Oggetto: R: AUTORIZZAZIONE ALLA COSTRUZIONE DELL' IMBARCAZIONE DI 3SCONSULTING

Oggetto/Subject **Dinghy 12p: Note sulla relazione del Comitato
Tecnico**

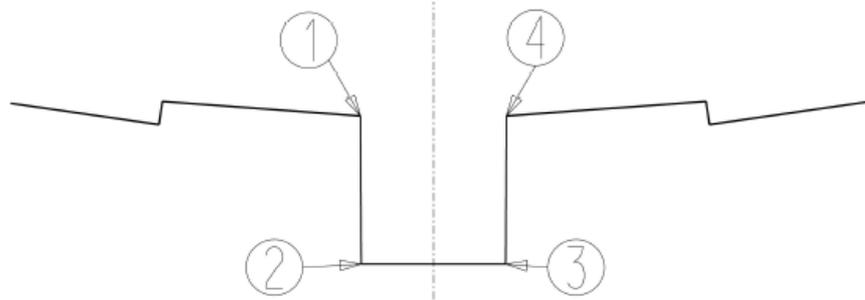
- 2) **Laminazione della chiglia:** la chiglia viene laminata “piena” in questo senso: lo scafo viene laminato aperto, seguendo la sezione a “U”, successivamente la “U” viene riempita con dello stucco alleggerito o del PVC e viene steso un leggero strato di MAT di chiusura al di sopra, come riportato nella figura seguente.

La chiglia non viene riempita **completamente** di resina e rinforzo vetroso, che appesantirebbero eccessivamente lo scafo, irrigidendolo oltremisura e violando la prescrizione del regolamento sugli spessori massimi in chiglia.

Segue una figura illustrativa della disposizione dei rinforzi:

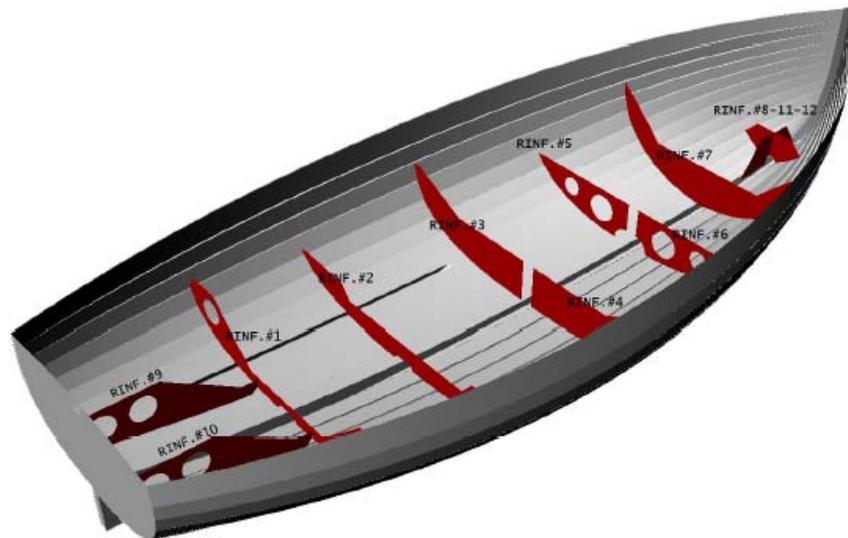
- 3) **Rinforzi dello scafo:** i rinforzi trasversali dello scafo sono costituiti da tre paratie (di cui due stagne) e due madieri. Le tre paratie sono il primo, il terzo ed il quinto rinforzo trasversale, partendo da poppa verso prua. I madieri sono il secondo ed il quarto rinforzo trasversale partendo da poppa verso prua. La differenza fra paratie e madieri è che le prime legano lo scafo ed il doppiofondo dalla chiglia fino al livello delle panche laterali, quindi costituiscono un diaframma trasversale completo. I madieri, invece, fungono da semplice appoggio per la zona calpestabile del pozzetto, quindi arrivano al massimo alla quota del piano orizzontale del doppiofondo.

Il regolamento di costruzione (paragrafo 2.2) permette un massimo di quattro paratie, ma non specifica il numero massimo di madieri.

Discorso a parte è il rinforzo a crociera sotto il piede d'albero, che rappresenta un punto di sostegno dei carichi verticali e che non è né paratia né madiere, ma va considerato un rinforzo locale della scassa, necessario nel caso di costruzione col doppiofondo.

Infine i due rinforzi longitudinali a poppa hanno la funzione di due puntelli di sostegno per la panca di poppa e le panche laterali. Non hanno funzione di rinforzo longitudinale in quanto risultano molto corti (circa 700 mm).

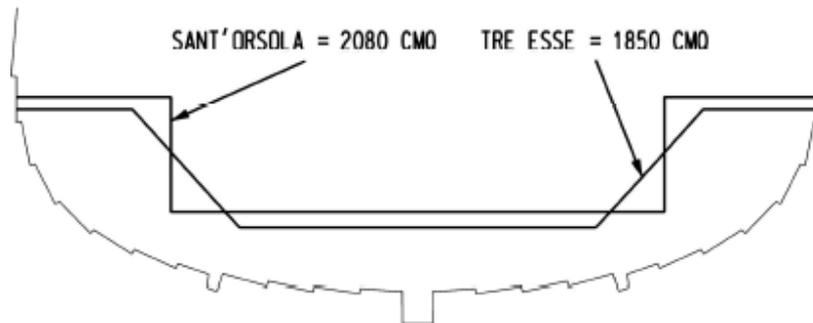
- 6) **Inclinazione delle pareti delle casse:** per motivi fisici facilmente verificabili, la velocità con cui l'acqua viene convogliata verso il pozzetto dello svuotatore dipende solo dall'inclinazione della zona orizzontale del pozzetto e non dipende dalla sezione delle casse laterali. Anzi, volendo puntualizzare, più sono verticali le pareti delle casse e più rapidamente l'acqua defluisce verso il basso, quindi le pareti del nostro progetto (meno inclinate della verticale) sono sicuramente penalizzanti da questo punto di vista e non forniscono ai regatanti alcun vantaggio specifico, semplicemente perché non sono state progettate per tale scopo.

SEZIONE A 1000 mm DA POPPA

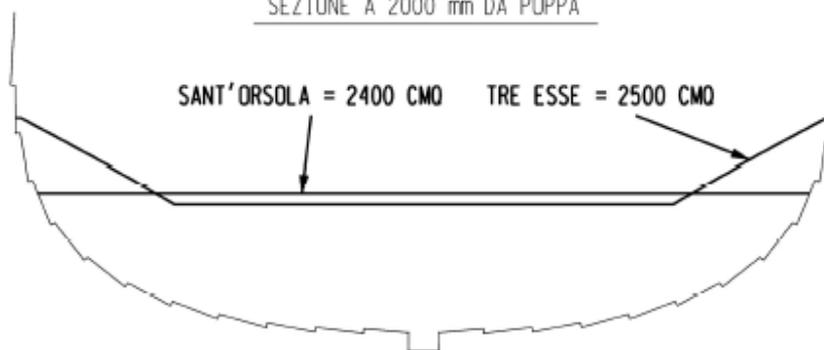
- 10) **Volume del doppiofondo:** per chiarire anche l'aspetto galleggiabilità vorremmo mostrare un semplice confronto fra due sezioni trasversali prese a 1000 mm ed a 2000 mm da poppa rispettivamente.

- Il confronto è fra il nostro prototipo ed un'imbarcazione Dinghy 12 Sant'Orsola regolarmente stazzata. Come si nota dalle figure, nella zona di poppa la nostra soluzione prevede un minor volume di doppiofondo, che viene parzialmente recuperato nella zona di prua.

- Complessivamente, il volume dei doppifondi è equivalente nelle due imbarcazioni, quindi non

risulta evidente un vantaggio a favore del nostro prototipo.
